改善箇所説明図

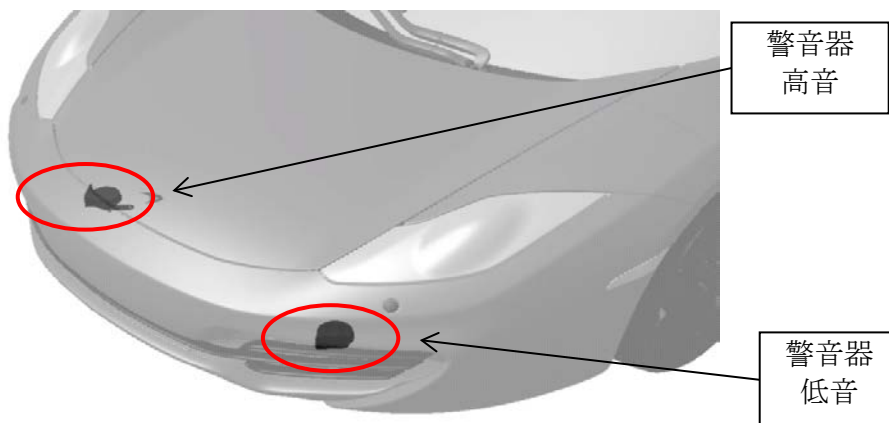
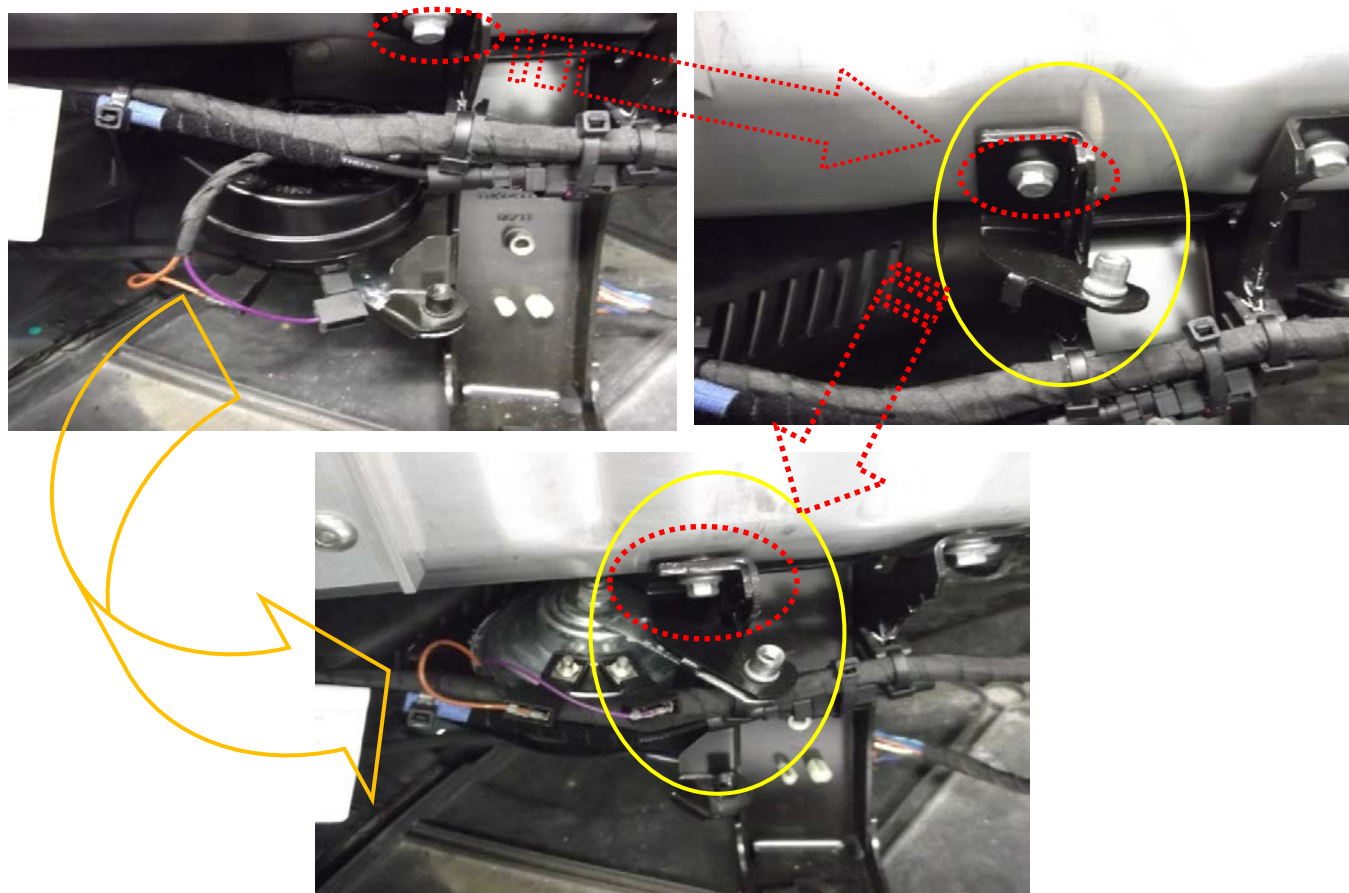
改善前取り付け位置

追加のステー取り付け

改善後取り付け位置

改善箇所

左右の警音器の取付位置が不適切なため、警音器の開口部から水が浸入することで、音質が低下したり、電気回路が浸水して左右またはいずれかの警音器が作動せず、保安基準第43条に抵触するおそれがある

改善の内容

左右の警音器を取り付けステーを追加した新品に交換して取付位置を変更する。
